### PROGETTAZIONE ESECUTIVA ED ESECUZIONE DEI LAVORI DI REALIZZAZIONE DEL LOTTO 1 DEL QUADRUPPLICAMENTO DELLA LINEA FERROVIARIA FORTEZZA-VERONA TRATTA "FORTEZZA – PONTE GARDENA"

Relazione ambientale comparativa tra Progetto Definitivo e Progetto Esecutivo ai fini della procedura dell'art. 169 c.4 del D.Lgs 163/2006

## 5. VARIAZIONE PROGETTUALE - ADEGUAMENTO VIABILITÀ LOCALE MEDIANTE PARETE CHIODATA (NV062)

Fig. 5 – Stralcio planimetrico intervento di PE

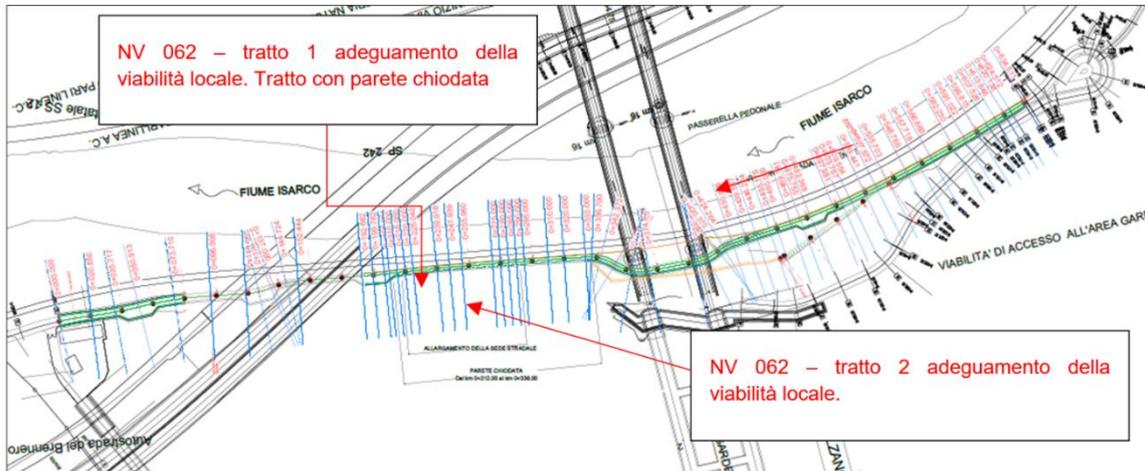
In particolare, al fine di limitare lo scavo della parete rocciosa, si è previsto in corrispondenza della tratta con parete rocciosa subverticale e larghezza minima della attuale viabilità, l'adozione di canalette grigliate anziché la cunetta alla francese per quanto riguarda il drenaggio di piattaforma.

Fig. 6 – Confronto PD/PE

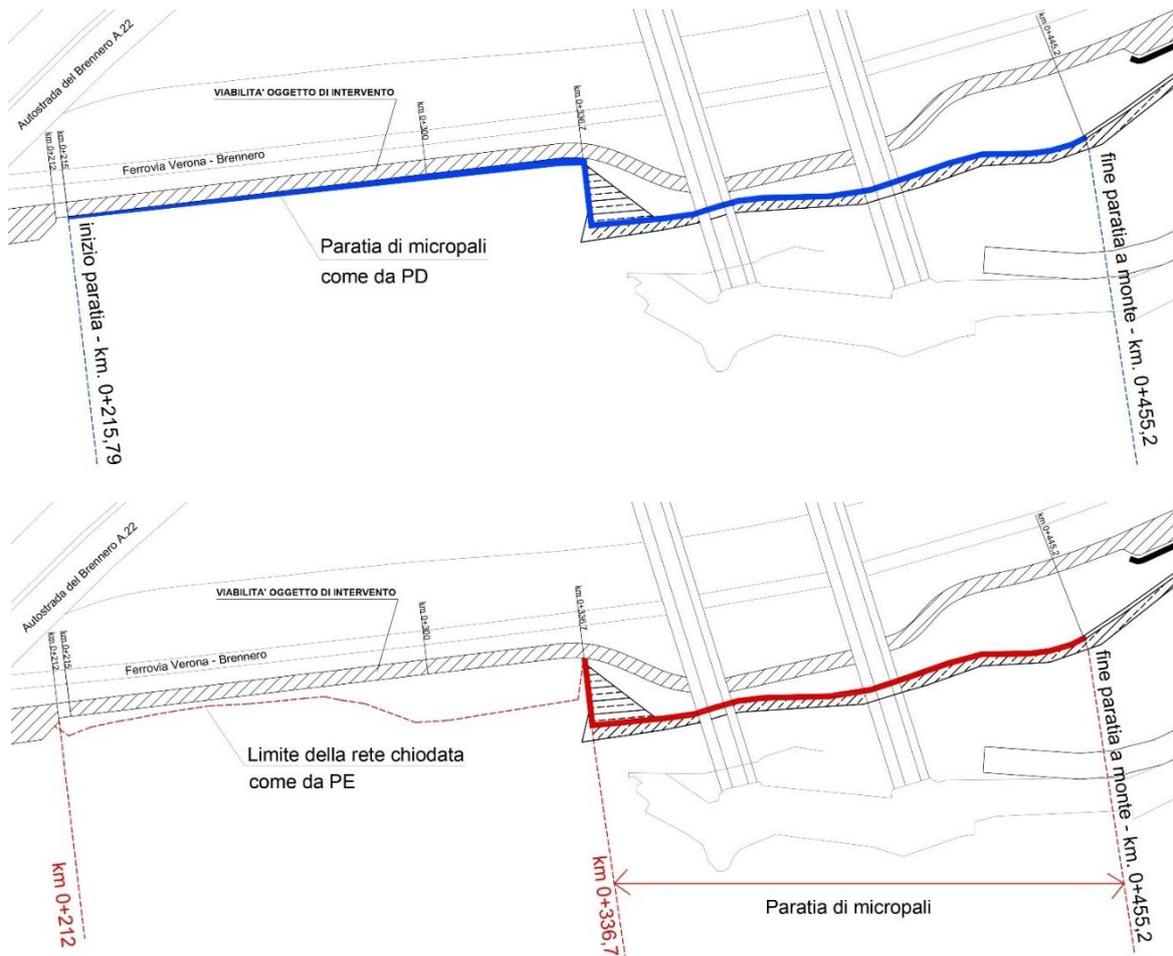
La paratia in micropali a sostegno del pendio, realizzata dalla progressiva Km 0+336,7 alla progressiva Km 0+455,2 circa, ha subito modifiche legate non solamente all'estensione dell'opera per quanto detto nel paragrafo precedente, ma anche ad aspetti legati all'efficienza dei lavori (sia in termini di tempo che di accessibilità) e ad un'ottimizzazione dei materiali utilizzati.

La modifica principale tra soluzione di PD e soluzione PE, si riferisce alla sostituzione di una paratia a micropali per la stabilizzazione di una parete sub-verticale in roccia con una parete chiodata.

In relazione alla topografia del territorio ed ai mezzi che dovranno transitare, l'adeguamento della porzione di viabilità compresa tra la progressiva Km. 0+212 e Km. 0+336,7, del più esteso tratto d'opera NV062, viene sviluppato prevedendo una larghezza di carreggiata più prossima a quella esistente e sempre non inferiore ai 3,0 m (mantenendo i medesimi vincoli tecnici di tracciato di progetto). Tale scelta progettuale è condotta inoltre senza prevedere l'adozione di opere di sostegno del versante della montagna, come le paratie tirantate di micropali previste nei tratti adiacenti ed originariamente in Progetto Definitivo anche in questo tratto.
